改善箇所説明図

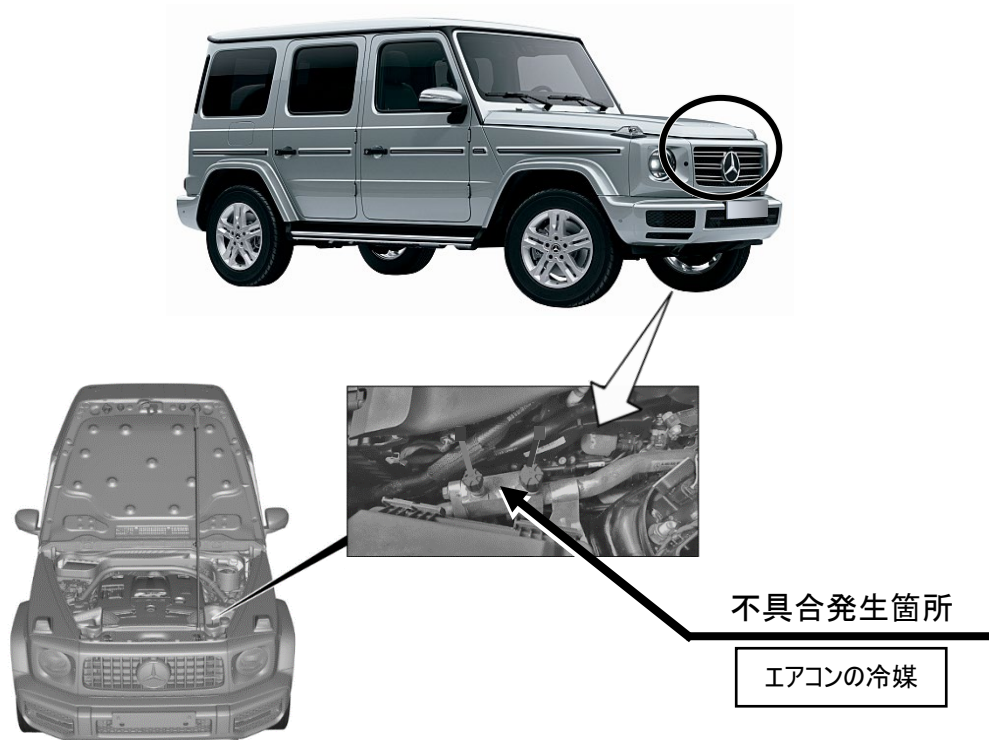
注： は、正規の冷媒に交換する部位を示す。

エアコンの冷媒において、製造指示が不適切なため、異なる冷媒が充填されている。そのため、事故等により冷媒が漏れ出した場合、火災に至るおそれがある。

全車両、正規の冷媒に交換する。

識別：車台番号の付近に黄色の識別ペイントを塗布する
